AMPLIACIÓN DE INFORMACIÓN N°1

ESTUDIO DE IMPACTO AMBIENTAL CATEGORÍA II -
PROYECTO P.H. ALTOS DE PLAYA LEONA
PROMOTOR: LA MITRA PROPERTY INVESTMENT INC.

CORREGIMIENTO DE PLAYA LEONA, DISTRITO DE LA CHORRERA
PROVINCIA DE PANAMÁ OESTE
ELABORADO POR: GRUPO MORPHO, S.A.

| AMPLIACIÓN DE INFORMACIÓN N°1 | Fecha: Septiembre 2020 |

Figura N°5 Planos del Sistema Sanitario

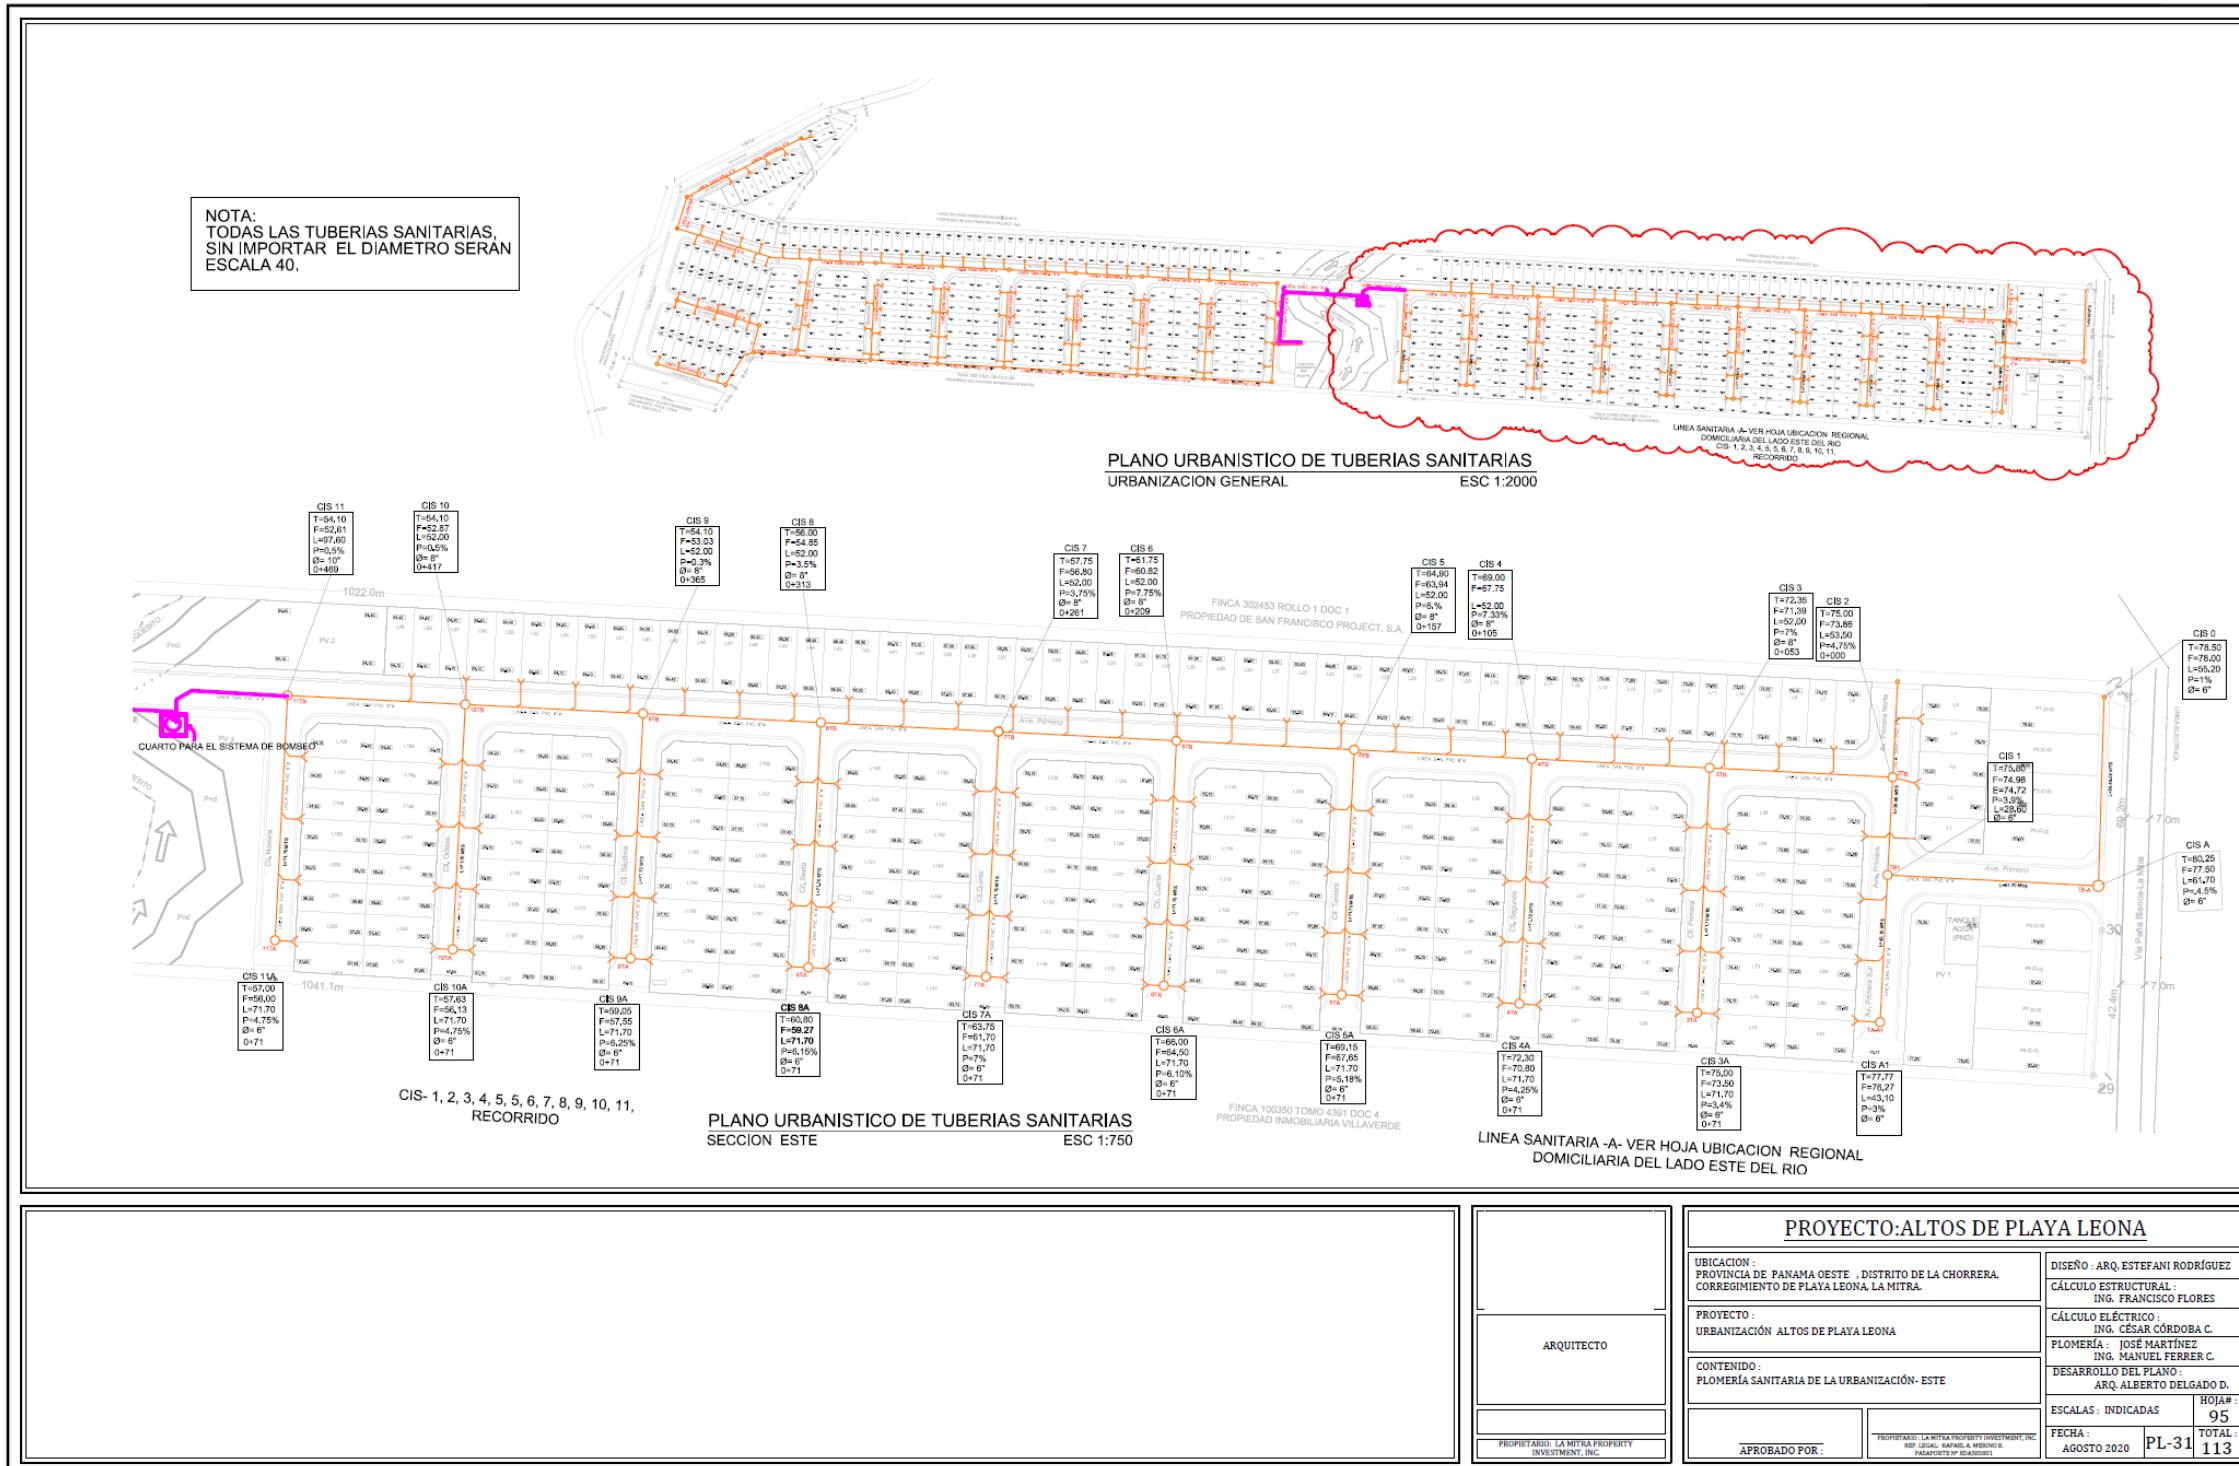
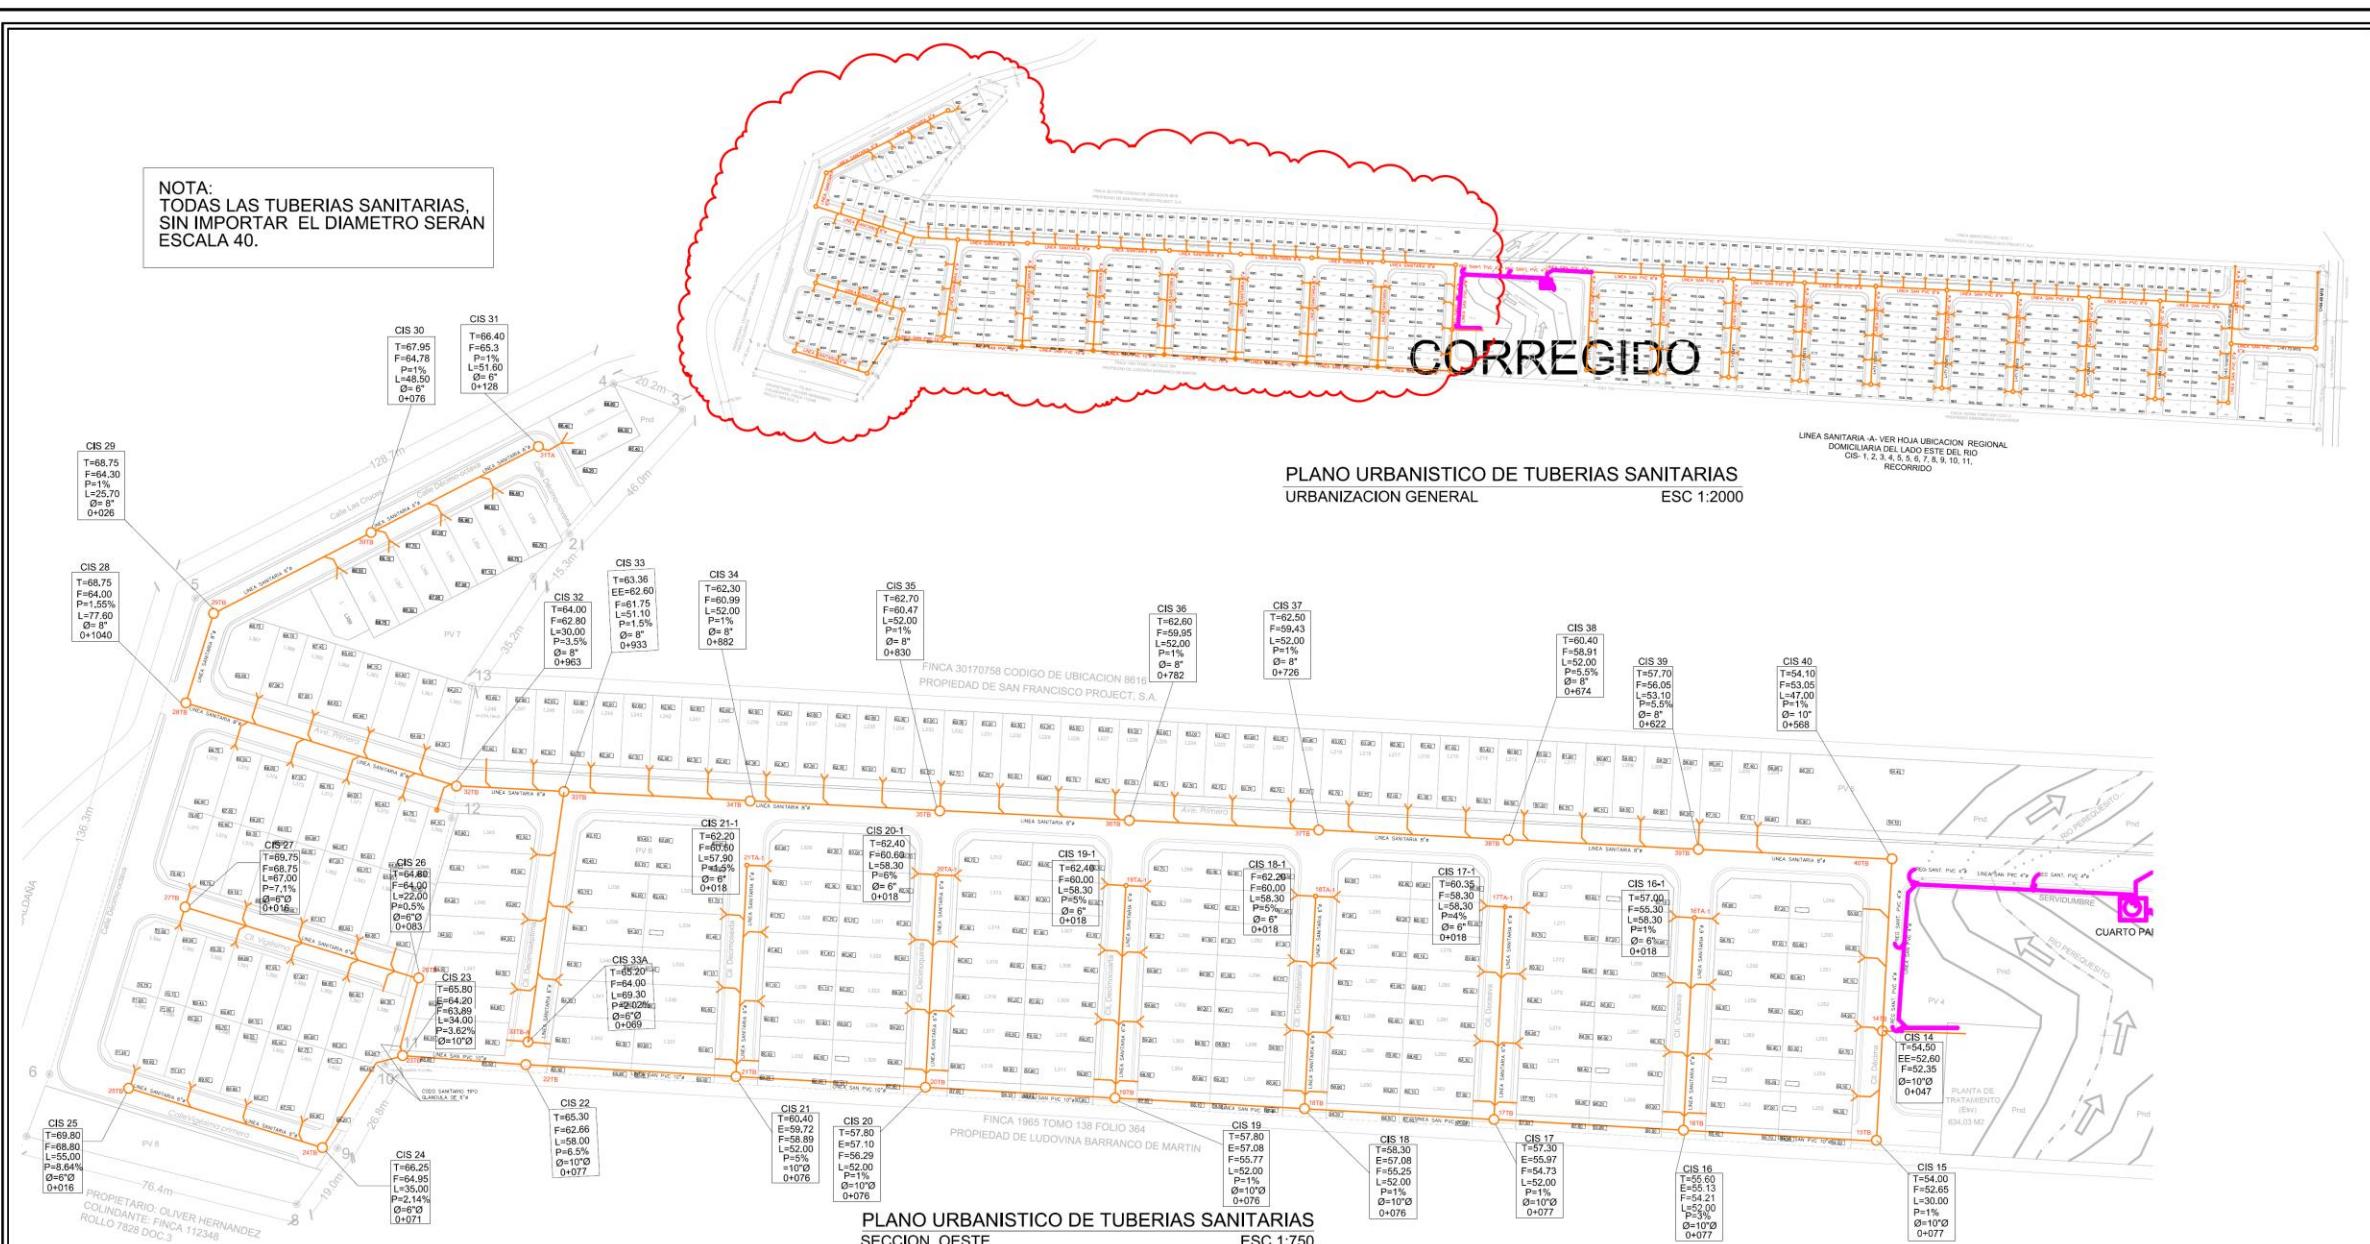
- a. Alineamiento de la PTAR hasta el punto de descarga y alineamiento de las aguas residuales de la zona oeste del proyecto (ubicado al otro lado del río Perequetecito) hasta la PTAR, ambos con sus respectivas coordenadas.**
- b. Tipo y porcentaje de vegetación que será afectada por el alineamiento para transportar las aguas residuales tratadas (descarga de la PTAR al río Perequetecito) y sin tratar (aguas residuales de la sección oeste del proyecto hacia la PTAR).**
- c. Establecer qué tipo de estructura y recubrimiento contará el sistema de recolección de las aguas residuales de la zona oeste del proyecto para el paso sobre el río Perequetecito y evitar la contaminación con aguas residuales sin tratar antes de llegar a la PTAR.**

R/. Ver alineamiento en los Planos de Saneamiento a continuación. Notar que, por trámites posteriores al ingreso del estudio, la PTAR se tuvo que cambiar de margen del río, quedando ahora en la margen oeste. El sitio de descarga sigue siendo el mismo punto. Las coordenadas de la PTAR son las siguientes:

El cruce de tuberías del lado Este al Oeste se hará por medio de tuberías de PVC de 4” ancladas al puente. El sistema sanitario será aprobado por el IDAAN antes de constuirse.

La afectación de la vegetación se trata de 140 metros lineales de la tubería de aguas negras (PVC de 4”) desde la margen Este hasta la planta de tratamiento y 20 metros de tubería de agua tratada desde la planta hasta el río. Considerando que, salvo la tubería de agua tratada, las tuberías pasan por calles y por el puente, la afectación está contemplada en el inventario general, dentro de la afectación del bosque secundario joven y muy joven. La tubería de aguas tratadas afecta en el sotobosque, no requiere eliminación de árboles para conectar la planta con el río, ya que esta sí es parte de la zona de protección.

Figura N°6. Diagrama de Cotas y Drenajes Superficiales

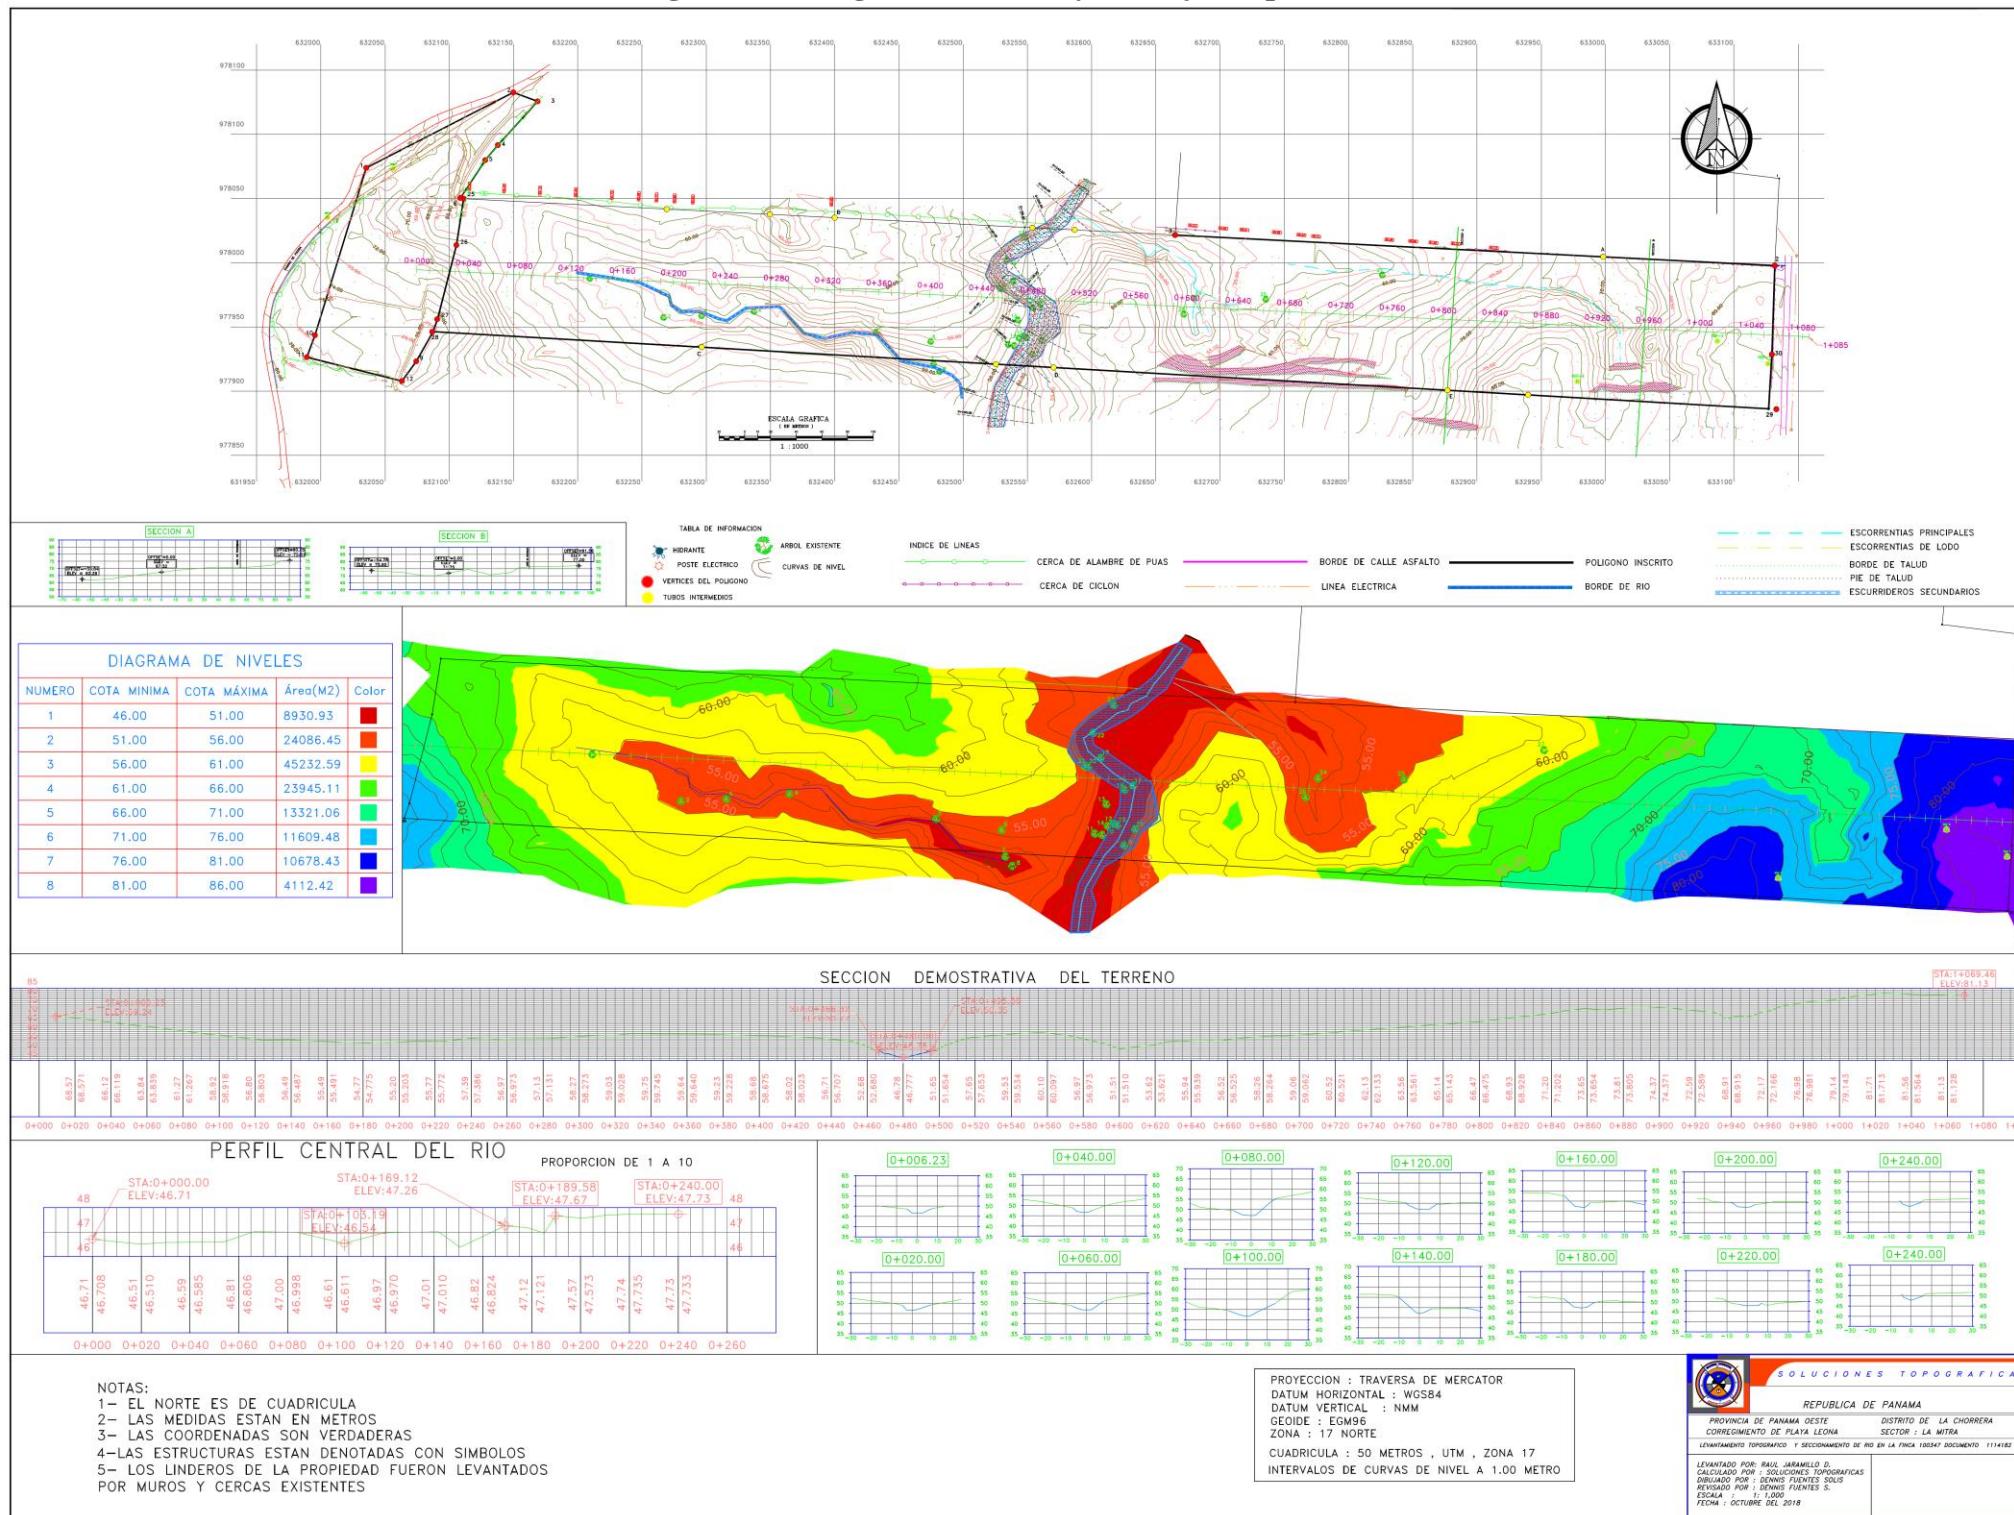
9. En la página 0071 del EsIA, punto **6.4 TOPOGRAFÍA**, presenta la figura 6.6 Diagrama de cotas de polígono; en la página 0078 del EsIA, punto 6.6 HIDROLOGÍA, presenta la figura 6.11 Drenajes Superficiales, sin embargo, ambas figuras no incluyen la totalidad del polígono, por lo cual se solicita:
- a. **Presentar el diagrama de cotas y drenajes superficiales de la totalidad del proyecto.**

- a. Coordenadas de ubicación de todo su recorrido, desde donde inician, hasta su unión con el río Perequetecito.**
- b. Caracterización de la flora y fauna adyacente al recorrido de estos drenajes desde el punto donde inician hasta el punto donde descargan sus aguas al río Perequetecito realizada por profesionales idóneos.**
- c. Presentar estudios hidrogeológicos refrendado por personal idóneo para estos drenajes, donde se establezca si corresponden a nacimientos de agua o escorrentía superficial.**
- d. En caso de que los resultados del estudio hidrogeológico solicitado en el ítem “c” establece que existe nacimiento de agua, presentar las coordenadas de los márgenes de protección de estas fuentes hídricas.**

R/. Ver figuras a continuación. El Diagrama de Cotas

R/. Coordenadas de los drenajes, adicional a la Tabla 4, Ver Figura N°6.
